Montevideo, 5 de diciembre de 2019.

El día 3 de diciembre se realiza inspección técnica al Centro Caif 6 de diciembre con el objetivo de cotejar si la construcción coincide con planos y chequear posibles incumplimientos a la normativa departamental vigente con el objetivo de hacer un llamado a profesionales para regularizar obras.

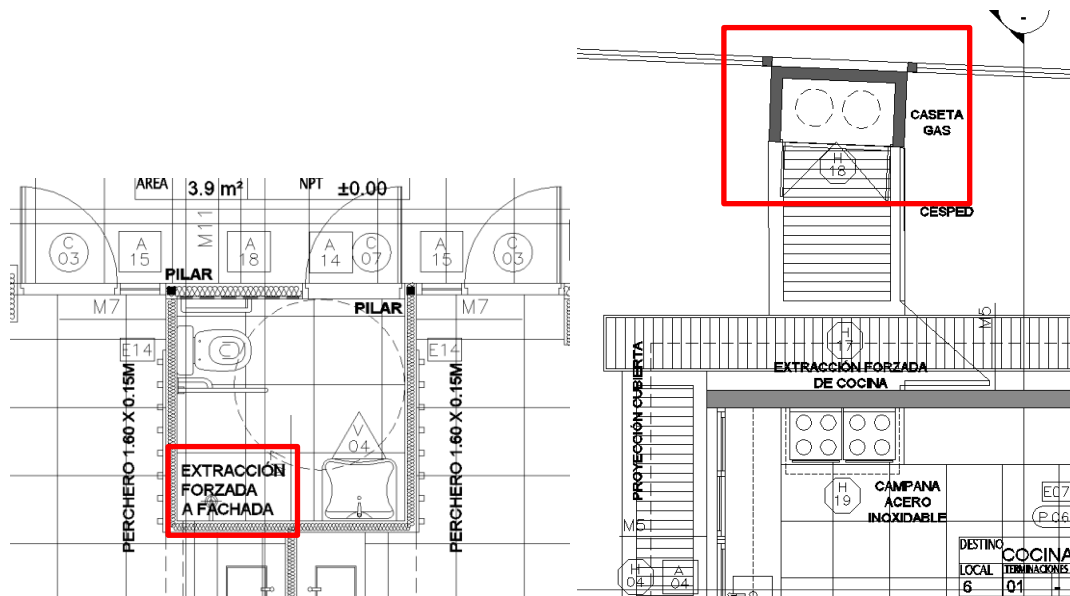
Para la regularización se deberá tener en cuenta la ventilación del baño accesible el cual ventila con extracción forzada y el nicho de garrafones de GLP por el cual se debería presentar permiso ante SIME.

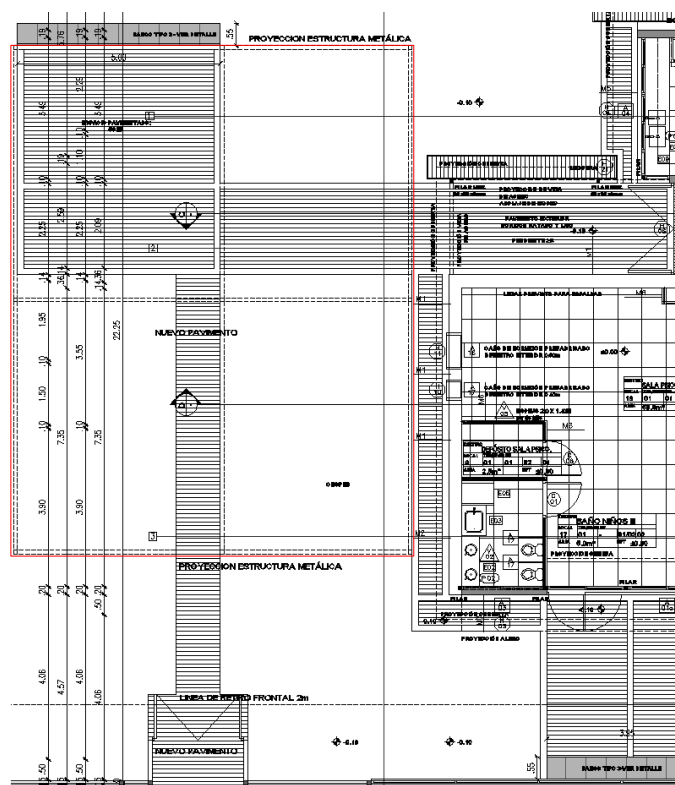
Un tema a integrar a la regularización es el pavimento de HA, el nuevo acceso y la estructura metálica, que si bien al momento de la visita estaba cubierta con toldo, puede presumirse que en el futuro sea techado

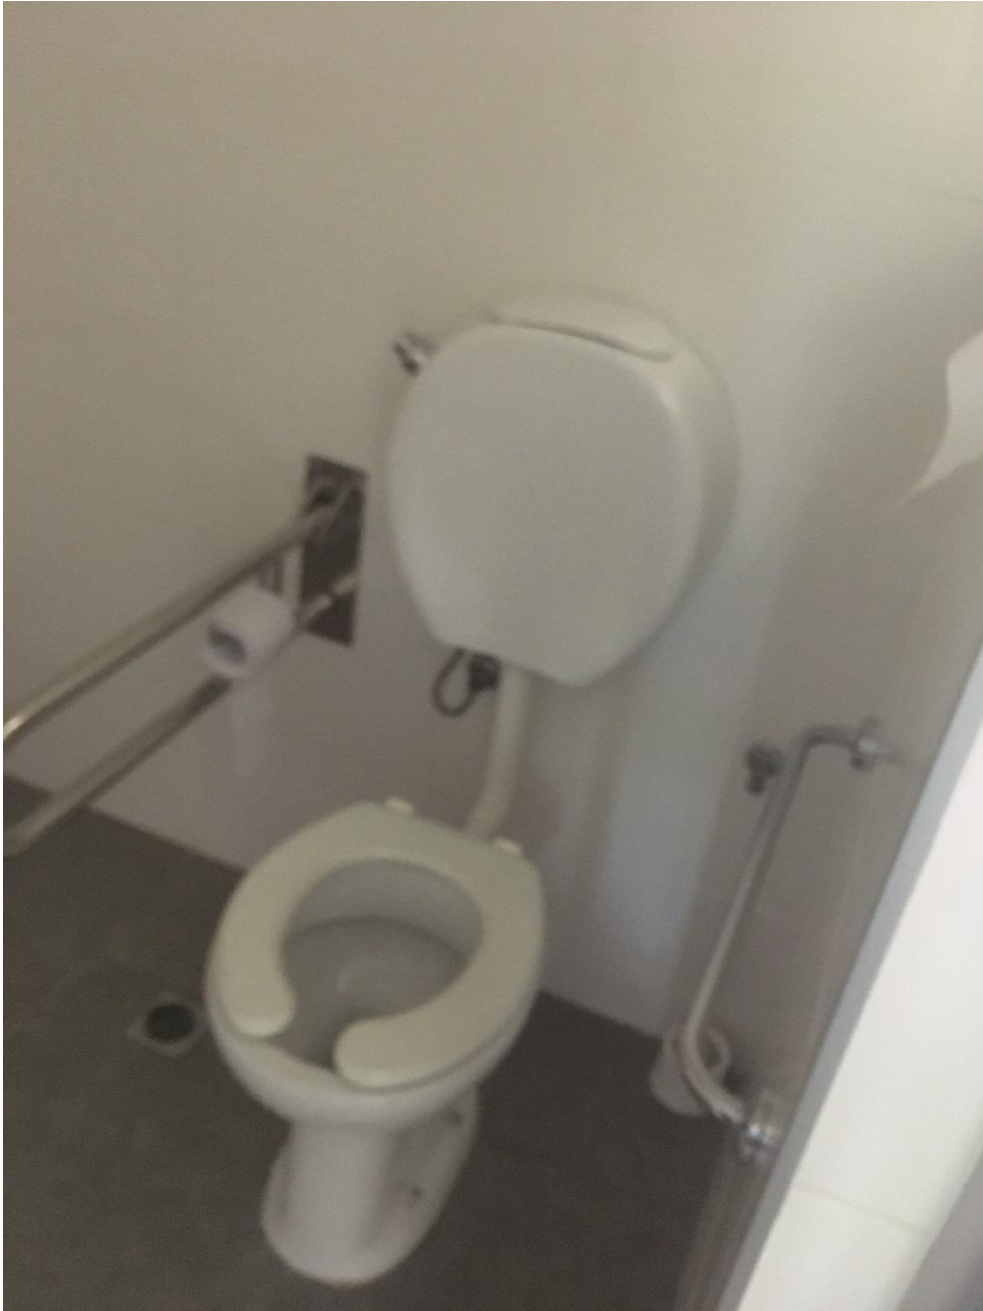
Local de administración, tiene un equipo de AA no graficado en plano de sanitaria

Idem anterior sala de atención personalizada
